31. Änderung des Flächennutzungsplanes der Gemeinde Weeze

Sachl. Teilflächennutzungsplan Windenergie zur Steuerung der Windenergienutzung im Außenbereich

Behandlungsvorschläge zu den Stellungnahmen aus der Beteiligung

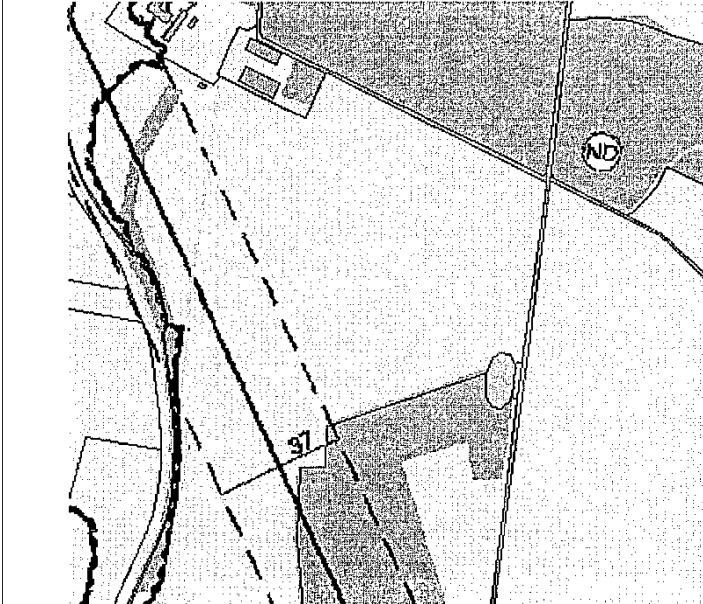
Lfd. Nr.	Stellungnahme	Inhalt	Behandlungsvorschlag	Beschlussvorschlag
		<p>Die sich aus den straßenrechtlichen Gesetzen ergebenden Abstandsmaße werden den tatsächlichen Gefährdungsverhältnissen, die sich aus Windenergieanlagen für die Verkehrsteilnehmer ergeben können, nicht gerecht. So wird trotz des technischen Fortschritts eine Gefährdung der Sicherheit und Leichtigkeit des Verkehrs durch Schattenwurf und speziell auch Eiswurf gesehen.</p> <p>Zur Reduzierung der Gefahrenpunkte empfiehlt auch der aktuelle Windenergie-Erlass des Ministeriums für Wirtschaft, Energie, Bauen, Wohnen und Verkehr vom 11.07.2011 (Az. X A 1 - 901 3/202) einen Mindestabstand, der sich aus dem Eineinhalbfachen der Summe aus Nabenhöhe plus Rotordurchmesser berechnet, zur Straße einzuhalten. Dieses Abstandsmaß bemisst sich aus straßenrechtlicher Sicht nicht ab Außenkante Mast sondern rechtwinklig vom äußeren Rand der befestigten Fahrbahn gemessen bis zur Rotorspitze.</p> <p>Sollte dieser Abstand nicht eingehalten werden wird darauf hingewiesen, dass sich die Straßenbauverwaltung von allen Ansprüchen Dritter freistellt, die sich aus dem Vorhandensein der</p>	<p>Im Zuge der Darstellung der Konzentrationszonen in der 31. FNP-Änderung wurden Abstände zu schutzwürdigen Nutzungen angesetzt, die es ermöglichen, die gesetzlichen Werte hinsichtlich des Schattenwurfs einzuhalten. Ein entsprechendes Schattenwurfgutachten ist bei konkreter Anlagenplanung im Rahmen des Verfahrens nach Bundesimmissionschutzgesetz zu erbringen und kann nicht Gegenstand der Flächennutzungsplanung sein, da auf dieser Ebene nur eine Fläche für die Windenergie im Sinne einer Angebotsplanung dargestellt wird, jedoch keine konkreten Anlagenstandorte.</p> <p>Die Gefahr von Eiswurf kann durch Erkennungs- und Beheizungssystem an den Rotorblättern minimiert werden. Der Umgang mit dem Aspekt Eiswurf ist im Verfahren nach Bundesimmissionsschutzgesetz für die konkreten Anlagen darzulegen.</p> <p>Als Abstand von Fahrbahn zur Grenze der Konzentrationszone (= Rotorblattspitze) wurde ein Abstand von 40 m gemäß § 9 FStrG angesetzt. Dem Grundsatz des Windenergieerlasses NRW Kap. 3.2.2.3 folgend, wonach Windenergieanlagen an vorbelasteten Standorten (u.a. durch Bundesfernstraßen) zu konzentrieren sind, wurde kein zusätzlicher Abstand angesetzt. Gemäß Windenergie-Erlass NRW, Kap. 8.2.4 gilt folgende Regelung: „Nach § 9 Bundesfernstraßengesetz und § 25 Straßen- und Wegegesetz des Landes Nordrhein-Westfalen gelten innerhalb bestimmter Entfernungen zu Bundesautobahnen, Landes- und Kreisstraßen</p>

Lfd. Nr.	Stellungnahme	Inhalt	Behandlungsvorschlag	Beschlussvorschlag
		<p>Windenergieanlage für Verkehrsteilnehmer auf der klassifizierten Straße ergeben. Der Betreiber der Windenergieanlage bzw. die Genehmigungsbehörde haben das Haftungsrisiko allein zu tragen.</p> <p>Weitere Auflagen und Bedingungen zu den Standorten der Windkraftanlagen behalte ich mir im Rahmen der konkretisierenden Verfahren vor.</p>	<p>Anbauverbote und –beschränkungen.“ Größere Abstände sind nur dann anzusetzen, wenn eine erhebliche Gefahr von Eiswurf besteht. Die Gefahr von Eiswurf kann jedoch durch Erkennungs- und Beheizungssystem an den Rotorblättern minimiert werden. Der Umgang mit der Gefahr von Eiswurf ist im Verfahren nach Bundesimmissionsschutzgesetz für die konkreten Anlagen darzulegen.</p>	
3	<p>Wasser- und Bodenverband Baaler Bruch, mit Schreiben vom 07.05.2013</p>	<p>Sehr geehrte Damen und Herren,</p> <p>Von der 31. Änderung des Flächennutzungsplanes werden in den Teilbereichen 3 und 4 mehrere Verbandsgewässer des Wasser- und Bodenverbandes Baaler Bruch berührt.</p> <p>Gemäß den Vorgaben des Windenergieerlasses Kapitel 8.2.1.6 ist im baurechtlichen Außenbereich nach § 38 Abs. 3 WHG grundsätzlich ein Gewässerstreifen von mindestens 5,00 m frei zu halten. Diese Vorgabe ist in der Erläuterung Seite 11 unter Ziffer 18 nicht enthalten. Der Verband Baaler Bruch hat zudem in seiner Satzung ein Zustimmungsgesetz für Anlagen an seinen Gewässern bei einem Mindestabstand von 4,00 m von der Böschungsoberkante des Gewässers gemessen verankert.</p> <p>In der weiteren Bauleitplanung sind diese Vorgaben zu berücksichtigen bzw. einzuarbeiten.</p>	<p>Der 31. FNP-Änderung liegen die Gewässer aus dem ELWAS-IMS zugrunde, für die ein Abstand von 5 m beachtet wurde. Die Ziffer 18 Seite 11 der Begründung wird dahingehend präzisiert. Im Rahmen des Verfahrens nach Bundesimmissionsschutzgesetz sind die Anlagen so zu planen, dass der erforderliche Abstand zu Gewässern eingehalten wird.</p>	<p>Die Begründung zur 31. Flächennutzungs-plan-Änderung wird entsprechend des Behandlungsvorschlags ergänzt.</p>
